水庫集水區保育治理工程生態檢核表 主表(1/2)

| 工程基本資料 | 工程名稱 (編號) | 110 年度臺北水源特定區 1 號集水區治理工程 | 設計單位 | 艾思工程技術顧問有限公司 |

水庫集水區保育治理工程生態檢核表 核定階段附表P-01(1/2)

附表D-02 生態專業人員現場勘查紀錄表

【工區 1 泰平土地廟附近】

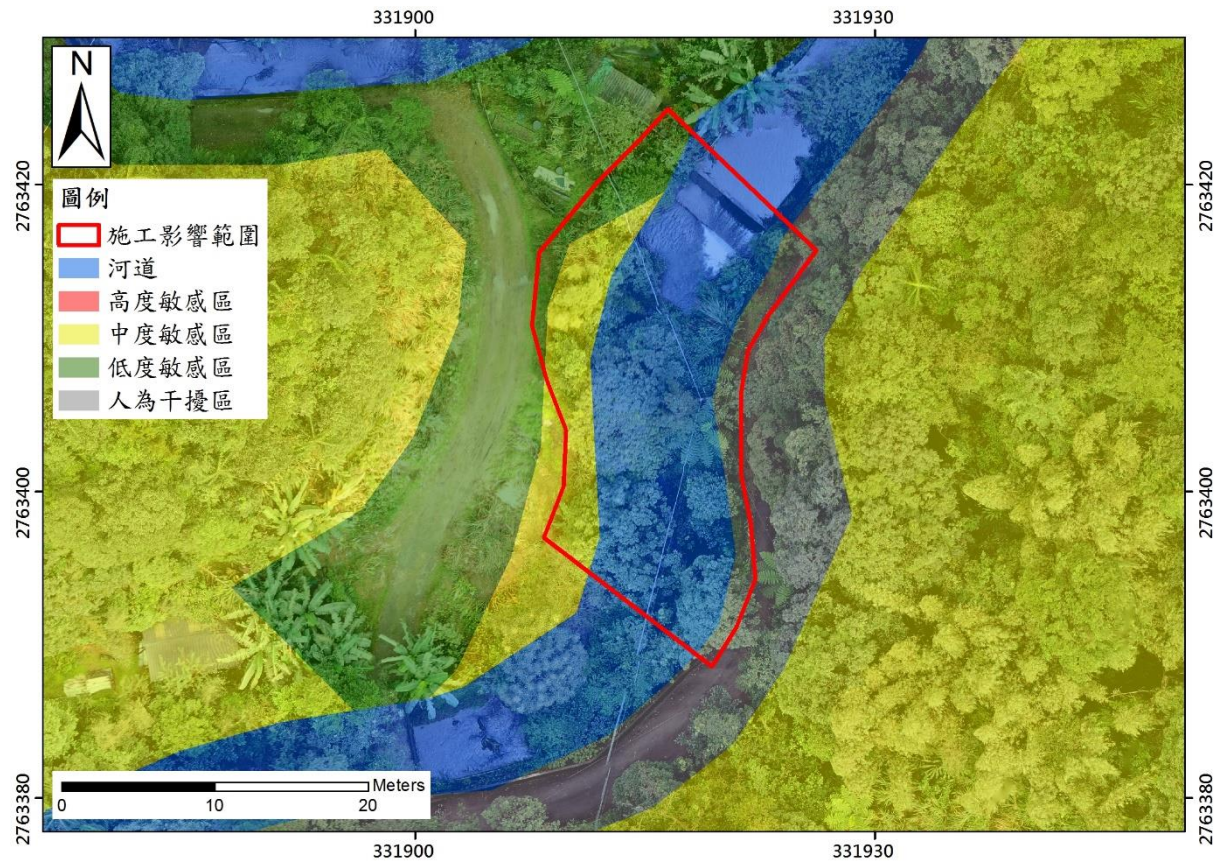
[迴避]工區內喬木盡量保留，維持濱溪鬱閉度(遮陽)

[減輕]固床工修復時盡量維持既有潭區最大水深，避免填埋固床工下方重要水域棲地(深潭)，護坦不宜過淺。

[減輕]避免混凝土凝固前鹼性物質融入水中造成生物死亡。

| 1. [迴避]工區內喬木盡量保留，維持濱溪鬱閉度(遮陽) | | 1. 工程施作若非新設結構施作範圍，皆會要求包商避開施作減少擾動，並請生態團隊於施工前協助現場圈選水土保持植株，以利監造及包商分辨。 | |
| 2. [減輕]固床工修復時盡量維持既有潭區最大水深，避免填埋固床工下方重要水域棲地(深潭)，護坦不宜過淺。 | | 2. 已編列臨時土擋排水及臨時沉砂等措施，減少對河道水質土壤影響。 | |
| 3. [減輕]避免混凝土凝固前鹼性物質融入水中造成生物死亡。 | | 3. 混凝土澆置前皆以模板確實組立，避免爆模漏漿。 | |

【工區 2 太平里烏山 30 號灣潭附近】

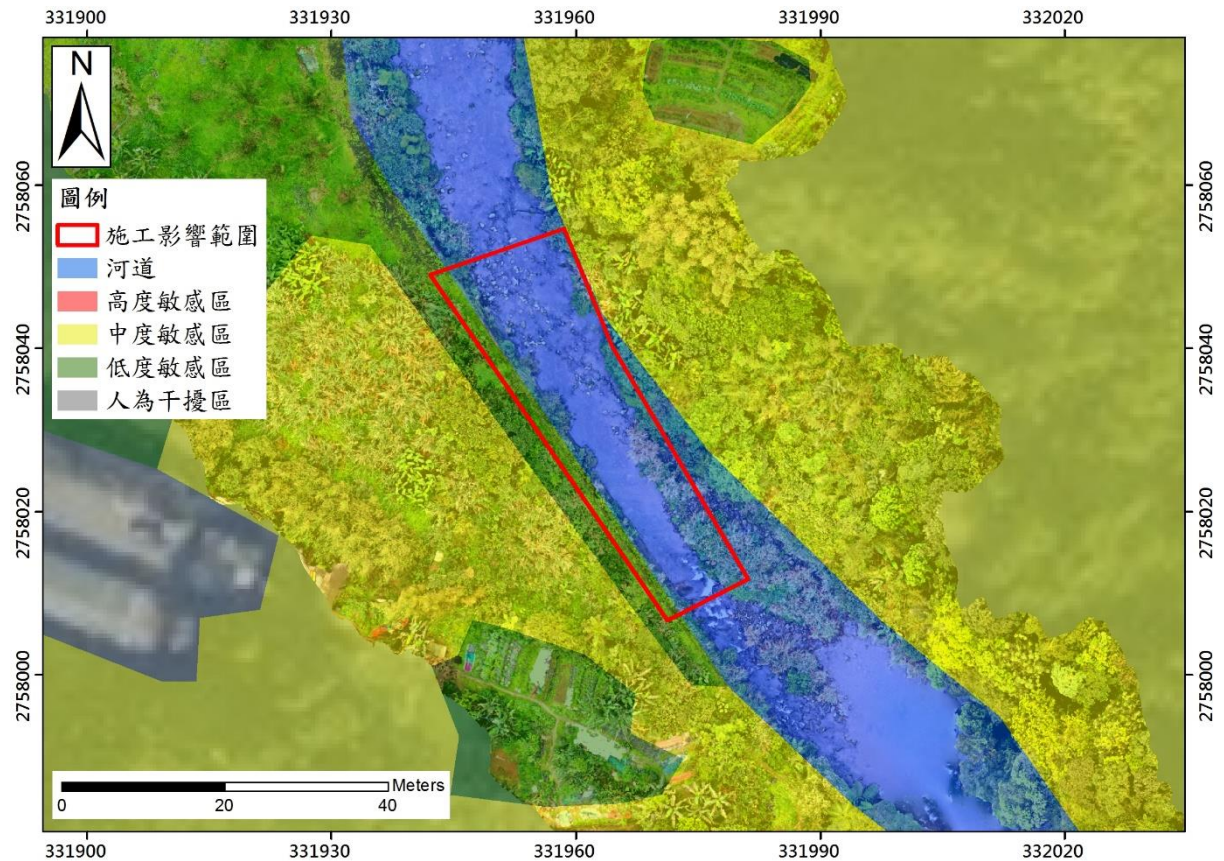
[減輕]護岸基礎修復時，盡量縮小基腳量體，不宜過度向流心凸出。

[減輕]避免混凝土凝固前鹼性物質融入水中造成生物死亡。

[減輕]護岸修復盡量維持既有潭區最大水深，勿造成水深變淺。

| 1. [減輕]護岸基礎修復時，盡量縮小基腳量體，不宜過度向流心凸出。 | | 1. 本工程於設計時已考量量體大小，並未以突出的方式設置基腳。 | |
| 2. [減輕]避免混凝土凝固前鹼性物質融入水中造成生物死亡。 | | 2. 本案僅施作單岸基礎修復，並已編列臨時土擋排水及臨時沉砂等措施，且混凝土澆置前皆以模板確實組立，避免爆模漏漿，減少對河道水質土壤影響。 | |
| 3. [減輕]護岸修復盡量維持既有潭區最大水深，勿造成水深變淺。 | | 3. 工程施作若非新設結構施作範圍，皆會要求包商避開施作減少擾動。 | |

【工區 4 大粗坑 38 號之 8 護岸】

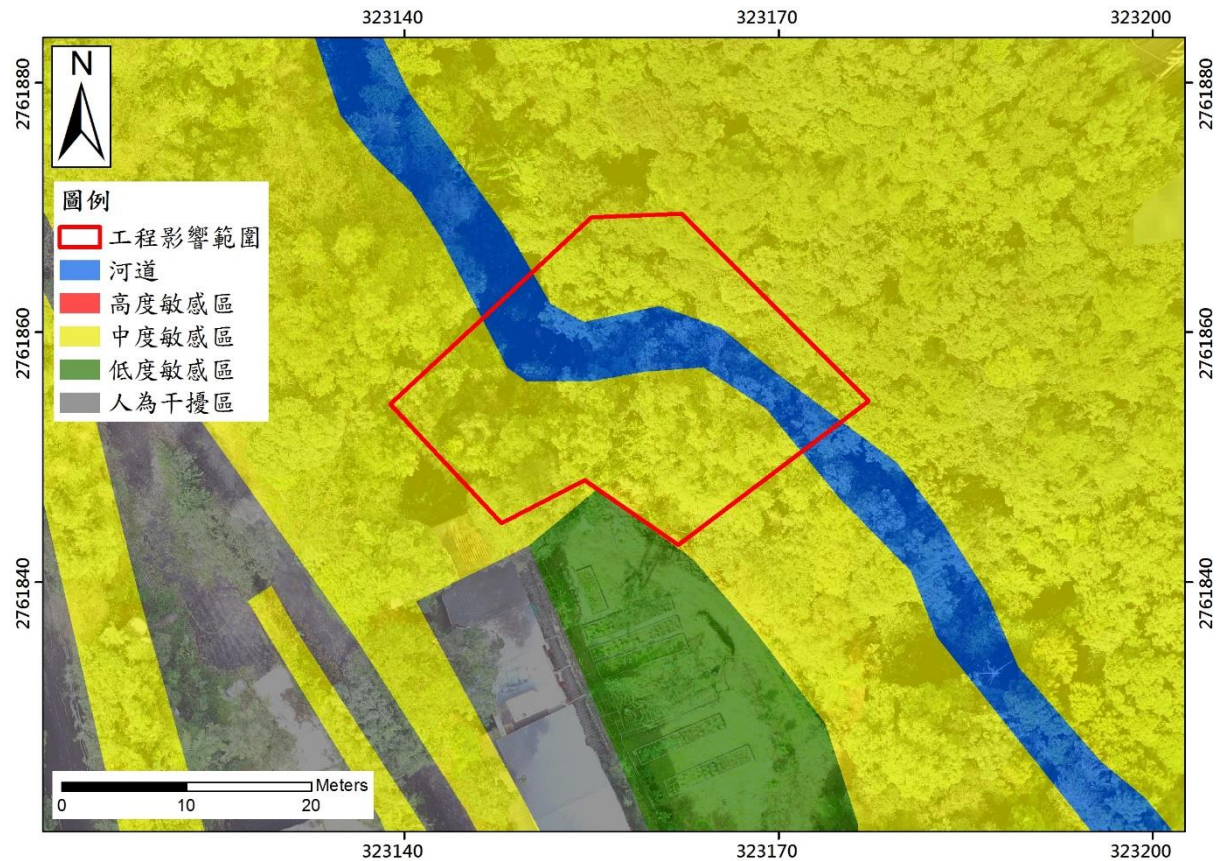
[減輕]建議最大程度於護岸開設排水孔，維持土壤滲透過濾水質之功能。

[減輕]避免混凝土凝固前鹼性物質融入水中造成生物死亡。

[迴避]施工期間勿碾壓或干擾常流水位溪床。

| <p>【工區 4 大粗坑 38 號之 8 護岸】</p> <ol style="list-style-type: none"> 1. [減輕]建議最大程度於護岸開設排水孔，維持土壤滲透過濾水質之功能。 2. [減輕]避免混凝土凝固前鹼性物質融入水中造成生物死亡。 3. [迴避]施工期間勿碾壓或干擾常流水位溪床。 | <p>意見回應：</p> <ol style="list-style-type: none"> 1. 依本案設計護岸平均高度約 80 公分，應無需設置排水孔。 2. 混凝土澆置前皆以模板確實組立，避免爆模漏漿，影響河道。 3. 本案僅施作支流坑溝單側基礎補強，主流河道非本工程範圍，已避開施作。且坑溝平時無常流水，基礎補強採鋼軌樁鑽掘埋入，減少開挖擾動，邊坡影響僅施工便道行經範圍，另編列施工便道維護及復舊使其自然恢復。 |

【工區 5 獅仔頭坑巷 13 號附近】

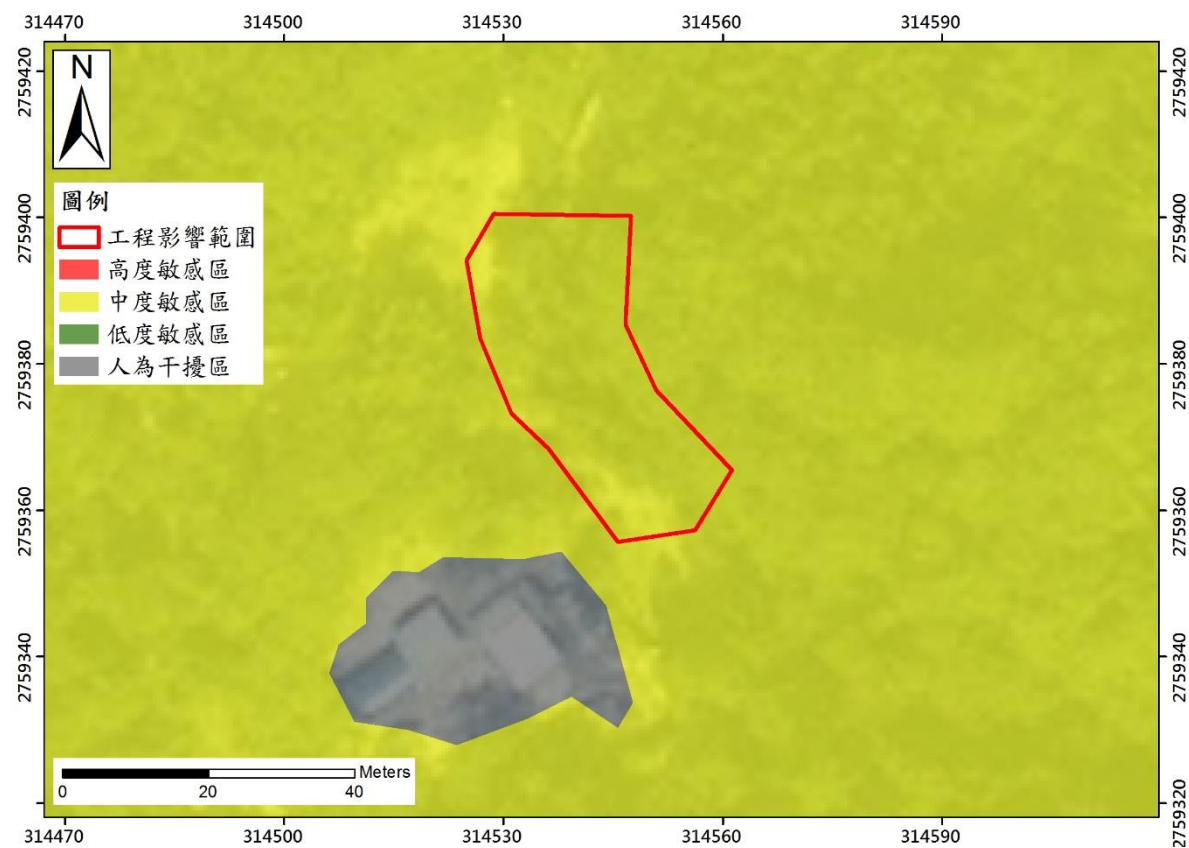
[減輕]不過度清除工區鄰近植被。

[迴避]施工混凝土殘材不可隨意傾倒，應攜回處理。

| <p>【工區 5 獅仔頭坑巷 13 號附近】</p> <ol style="list-style-type: none"> 1. [減輕]不過度清除工區鄰近植被。 2. [迴避]施工混凝土殘材不可隨意傾倒，應攜回處理。 | <p>意見回應：</p> <ol style="list-style-type: none"> 1. 本工程施工地點位於道路上，應不會清除鄰近植被。 2. 施工階段時，會確實要求包商執行工地環境之維持與愛護。 |

【工區 8 上昇路旁野溪】

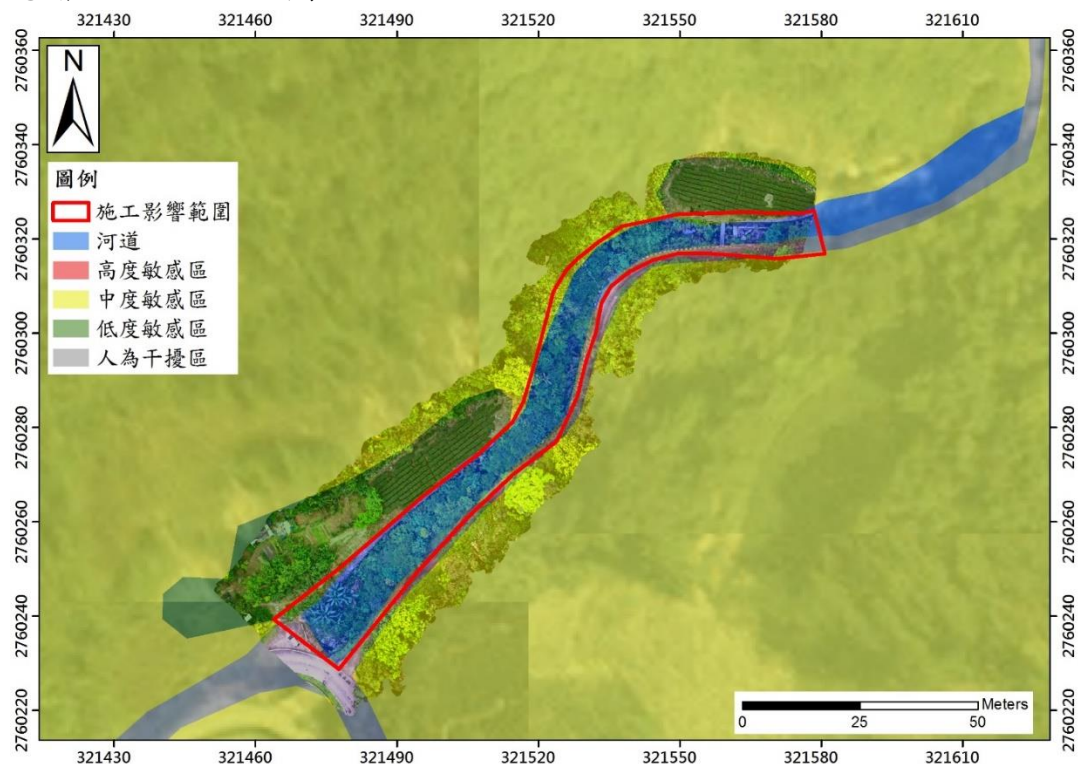
[減輕]溪床既有塊石經現地居民反映位置穩定，故建議就點狀護岸基礎掏刷修補，不宜將工程擴張至全線固床工、場塊石現場塊石原地保留不宜破碎。

[減輕]人力修補，限制機具進入避免過度碾壓溪床與損害植被。

[減輕]盡量維持溪床兩岸喬木與天空鬱閉度(遮蔭)。

[減輕]於既有護岸增設生物通道(如金字塔狀混凝土構造寬度 15 公分以上坡度 45 度以下如附圖)

[減輕]避免混凝土凝固前鹼性物質融入水中造成生物死亡。

[迴避]施工混凝土殘材不可隨意傾倒，應攜回處理，避免過度封填自然孔隙。

| <p>【工區 8 上昇路旁野溪】</p> <ol style="list-style-type: none"> 1. [減輕]溪床既有塊石經現地居民反映位置穩定，故建議就點狀護岸基礎掏刷修補，不宜將工程擴張至全線固床工、場塊石現場塊石原地保留不宜破碎。 2. [減輕]人力修補，限制機具進入避免過度碾壓溪床與損害植被。 3. [減輕]盡量維持溪床兩岸喬木與天空鬱閉度(遮蔭)。 4. [減輕]於既有護岸增設生物通道(如金字塔狀混凝土構造寬度 15 公分以上坡度 45 度以下如附圖) 5. [減輕]避免混凝土凝固前鹼性物質融入水中造成生物死亡。 6. [迴避]施工混凝土殘材不可隨意傾倒，應攜回處理，避免過度封填自然孔隙。 | <p>意見回應：</p> <ol style="list-style-type: none"> 1. 經本案技師評估，點狀護岸基礎掏刷修復，恐造成多處新舊交接面，恐不易維持護岸之安全。待工程實際進場會再加以評估判斷。 2. 本工程施作範圍狹小，機具大小亦有所限制，會請包商盡量小心避免過度碾壓溪床與損害植被。 3. 工程施作時，會確實要求包商縮小施作範圍減少擾動，並請生態團隊於施工前協助現場圈選水土保持植株，以利監造及包商分辨。 4. 生物通道會再加以考量。 5. 混凝土澆置前皆以模板確實組立，避免爆模漏漿，影響河道。 6. 施工階段時，會確實要求包商執行工地環境之維持與愛護。 |
